Assunto **RES: TP 06/2019 - EXECUÇÃO DE OBRA DE DRENAGEM, PAVIMENTAÇÃO E SINALIZAÇÃO NA TRAVESSA ILÍDIO JACOMIN, TRECHOS AV. YADOYA E AV. MARGINAL CORREGO DO POVO**

OBJETO: DRENAGEM, PAVIMENTAÇÃO E SINALIZAÇÃO DA TRAVESSA ILIDIO JACOMIN E TRECHO DA AV. YADOYA E MARG. CORREGO DO POVO – CENTRO – BOM JESUS DOS PERDÕES – SP.

OBJETO: DRENAGEM, PVIMENTAÇÃO E SINALIZAÇÃO DA TRAVESSA ILIDIO JACOMIN E TRECHO DA AV. YADOYA E AV. MARG. CORR. DO POVO, CENTRO, BOM JESUS DOS PERDÕES -SP

J.ARANTES CONSTRUTORA E INCORPORADORA LTDA, já qualificada nos autos, por seu representante legal, vem respeitosamente a Vossa Senhoria, nos termos do artigo 37 caput da CF/88 e do artigo 65 § 1ºda Lei de Licitações e Contratos, vem tempestivamente apresentar **INFORMAÇÕES AO CONTRATO REFERENTE A INTERFERENCIAS E COMPLICAÇÕES** conforme fatos e fundamentos a seguir.

FOTO 06 Item 02 do relatório

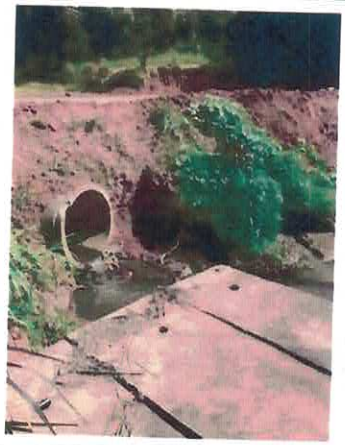
2. As aduelas existentes estão instaladas sem vedações (onde ocorre o vazamento de agua podendo ocasionar erosões) e de formas desniveladas, a solução é a remoção das aduelas existentes onde será realizado o nivelamento do leito com rachão e BGS para que assim possa ser instalada as aduelas removidas de forma niveladas e vedadas e assim a instalação das novas aduelas que estão previstas em planilha e projeto, interligando nas aduelas que serão colocadas na travessia da avenida Yadoya.

Conforme apresentada pela empresa, as aduelas ali existentes realmente estão desencaixadas e com a base comprometida. Desta forma iremos reavaliar o projeto e orçamento junto ao jurídico para se for o caso, aditivar a obra. Isto ocorreu devido que na execução do projeto o local se encontrava sujo, com mato alto, e sem escavação para amostragem dos tubos ali presentes, **sendo um fator imprevisível**. Contudo tal situação não representa no contexto da obra a sua paralização, pois existentes diversos itens que podem ser executados sem serem prejudicados pela situação apresentada.

FOTO 09 Item 03 do relatório

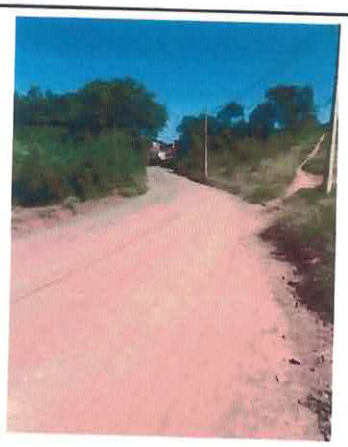
3. A drenagem a ser executada no trecho da travessa Ilídio Jacomin terá que cruzar uma tubulação de concreto existente de grande porte, para chegar ao córrego, porém não existe espaço suficiente para esse transpasse, a solução é direcionar a nova tubulação do PV 03 para uma caixa (PV) a ser construída no local de abertura existente, interligando a tubulação nova de 600mm com a tubulação existente, que já está direcionada para o córrego. Após essa interferência a nova instalação a partir do PV 02 será mantida conforme o projeto.

O PV (poço de visita) onde cruza o córrego com a Rua Ilideo Jacomin, foi programado para desviar tanto o córrego ali presente quanto a drenagem de água pluvial, não atrapalhando a obra licitada.

FOTO 13 Item 04 do relatório

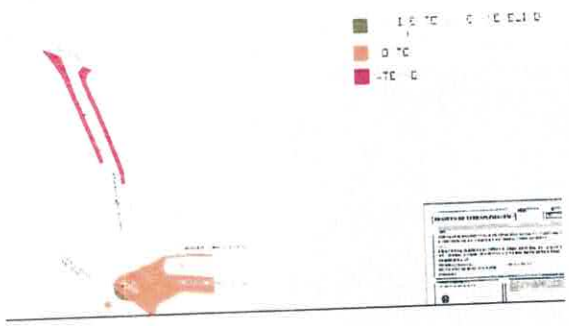
4. A tubulação de Grande porte que passa pela travessa Ilídio Jacomin faz uma curva de 45° para ser direcionada para o córrego, porem está a céu aberto não contendo caixa de visita e nem base, podendo ocorrer assoreamento, nesse ponto será realizado a interligação da tubulação existente com a nova tubulação, com a regularização da base e a construção da caixa de visita (PV)

Resposta ao Item 04:
Esta tubulação mencionada será anulada, pois conforme resposta ao item 03 acima, foi criado um PV para continuar drenando o córrego ali presente e também as águas pluviais a serem criadas. Contudo o terreno mencionado se trata de uma área particular que não faz parte da licitação.
